臺南市政府工務局 開會通知單

開會事由：召開「臺南市政府建造執照及雜項執照簽證項目抽查復核小組」104年度第一次復核會議。

「台南市政府建造執照及雜項執照簽證項目抽查復核小組」

104年第一次會議提案 提案單位：社團法人台南市建築師公會

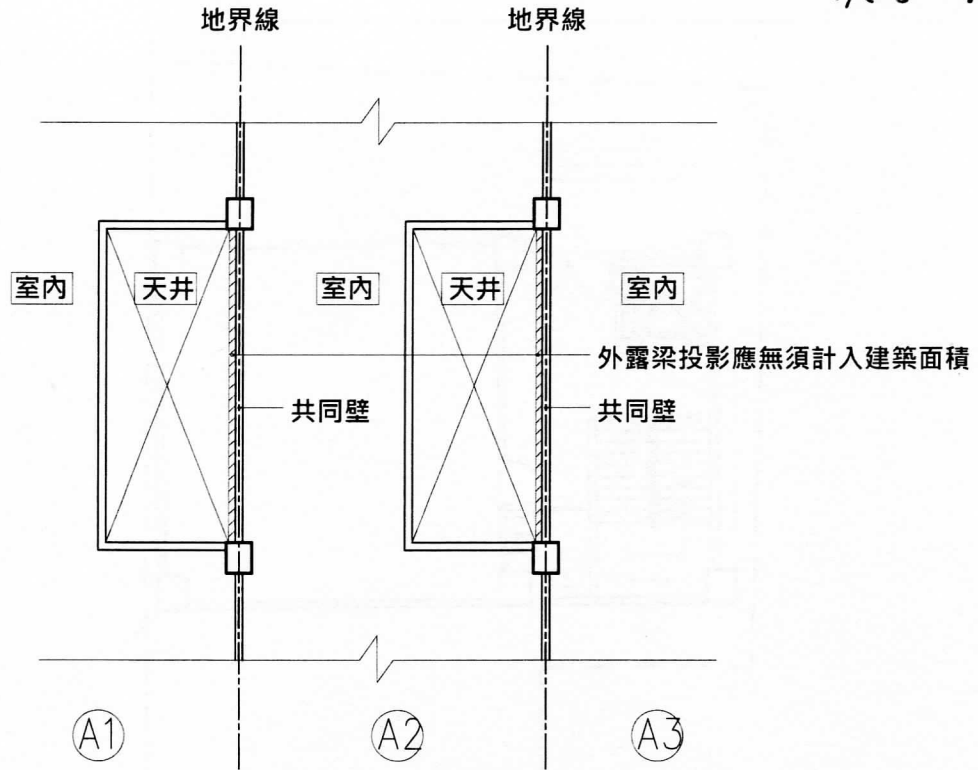
說明：針對建築技術規則建築設計施工編第 97 條第一項第二款第二目所規定之『安全梯與建築物任一開口之距離，不得小於兩公尺。』該處所指之距離，認定方式該如何計算量測，請詳見附件圖例所標示“a”之直線距離或“b”之直線距離，是否任一方式皆符合直線量測之規定。

台南市建築師公會意見：a 或 b 任一直線距離 $\geq 2m$ 皆符合直線量測之規定。

A-1立面圖 (總和整面檢討)

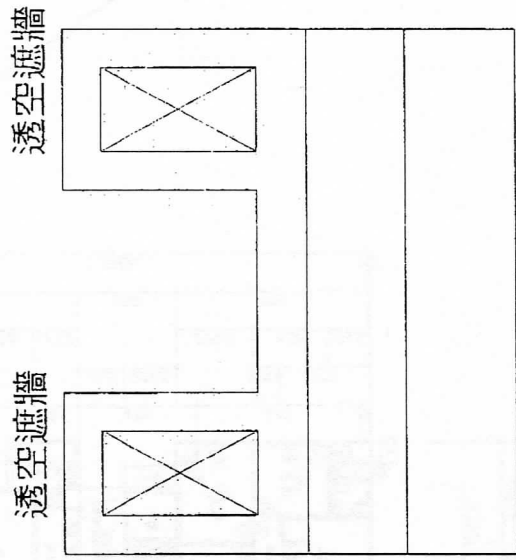
二、如A-1向立面所示，1/3透空遮牆檢討範圍可否以單邊整面全部範圍(含未遮蔽範圍)總和檢討之，敬請委員釋疑。(詳附件二)

如A-1向立面所示，1/3透空遮牆檢討範圍
 可否以單邊整面全部範圍(含未遮蔽範圍)
 總和檢討之

二、透空遮牆應以單邊整面全部面積範圍檢討。

高雄市雨遮認定方式

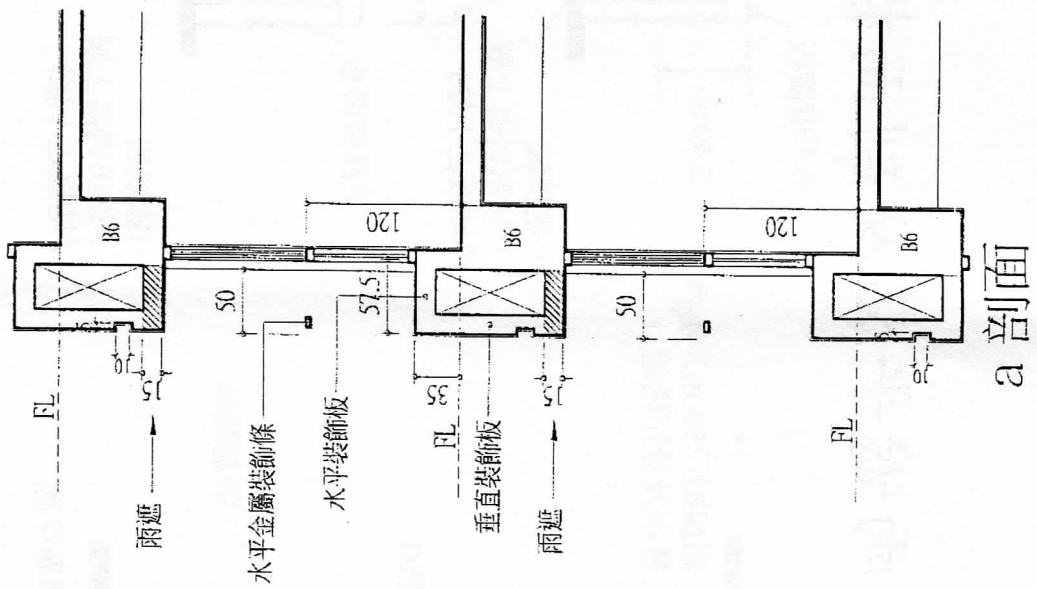
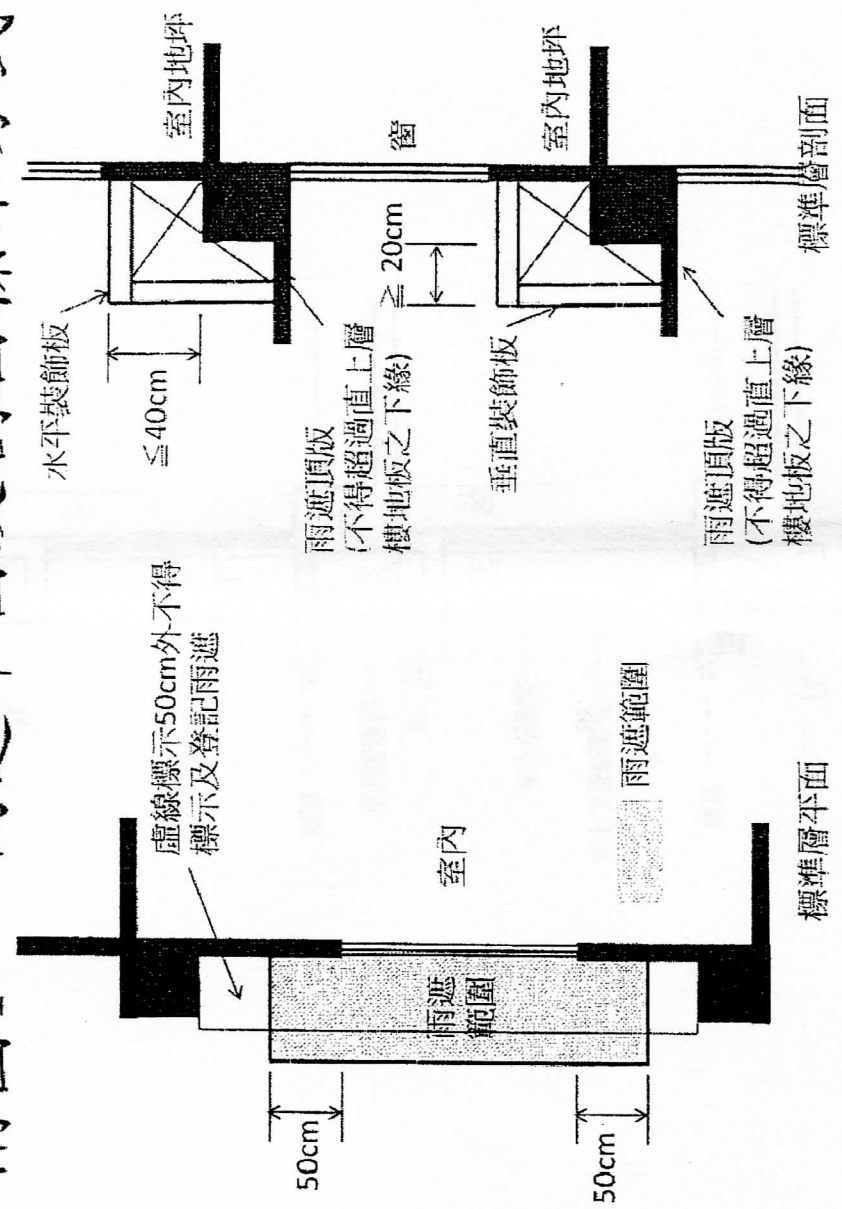
台南市建築師公會意見：公會建議雨遮及裝飾板僅能擇一標示；考量建築物立面造型變化，另提出高雄市雨遮認定方式供各位先進參考，再提請討論。

北向立面造型墙

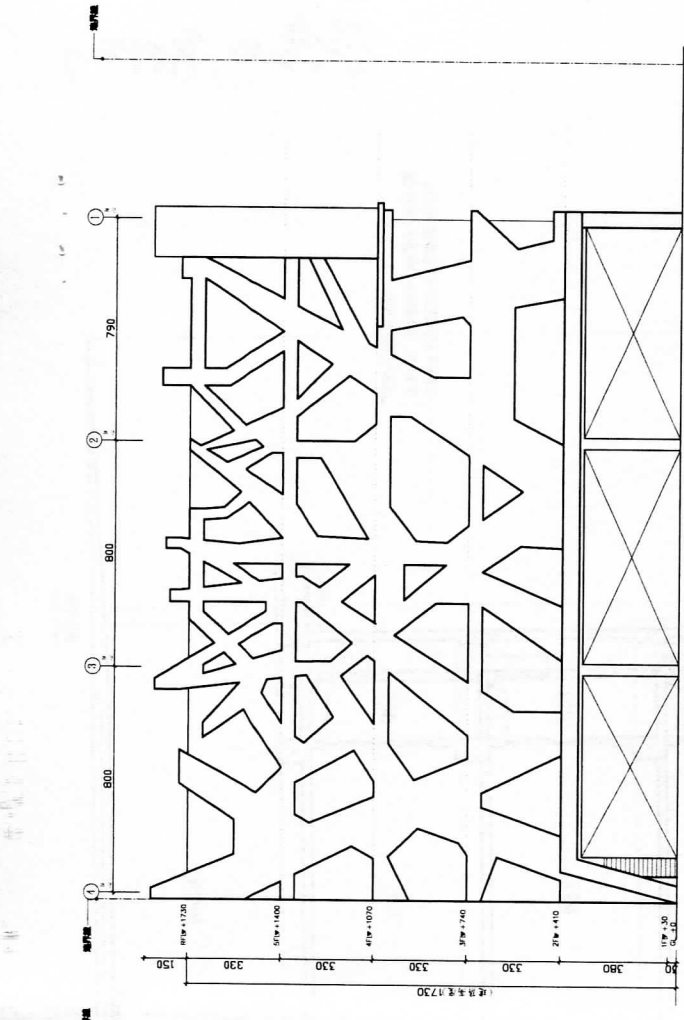
提案七：RC造型牆是否應計入面積？(提案人：社團法人台南市建築師公會)

- 二、今本事務所在東區自由段設計一個同樣造型建物，於 104/01/21 於建管一股與郭股長討論，郭股長認為無法延用善化區 LM 特區上述案例，RC 造型牆需申請或是否計入面積需經過法令研討決定(如附件二)

- 一、此造型牆模式比照在台南市善化區善新段 232 地號(經過都市設計審議，建照:102 南工造字第 04480 號)並以取得使用執照的案件。
- 二、該造型牆因為與外牆分開，所以不影響後面外牆及陽台的通風及開口檢討，且具美學考量設計，以個案方式同意比照上述案件，該造型牆不計入面積。

圖示 A

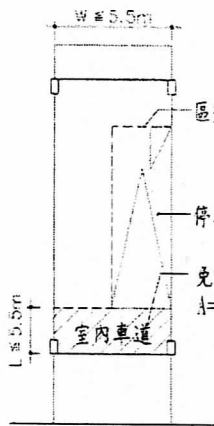
理由：1. 單車道雖為3.5米寬，但一般透天住宅面寬為5米左右居多，所以車道寬度最大為5.5米，是為了方便圖面檢討和區劃之原由，當多車並排停車，為了避免執行上的混淆，仍建議車道最大寬度為5.5米為適或以併排車寬為準，如圖A、B、C、D、E。

- 二、車道最大長度的爭議很多，為了避免紛爭，若停車採直接停放如圖A、B、C、D、E所示，仍建議車道以一個車身長既5.5米內為適，也比較符合情理。

圖示 F

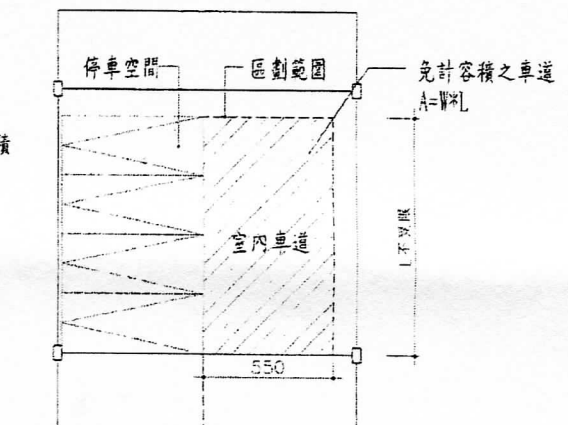
三、採車道式停車如圖 F、G 所示，車道之長度以實際停車所需的範圍認定為免計容積的空間，但車道寬度仍以小於等於 5.5 米為準。

圖示 H

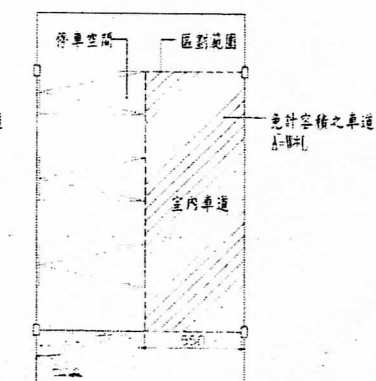
四、如圖 H、I 情況特殊或車道過長有明顯不合情理時，提送法規會審查，採個案處理。
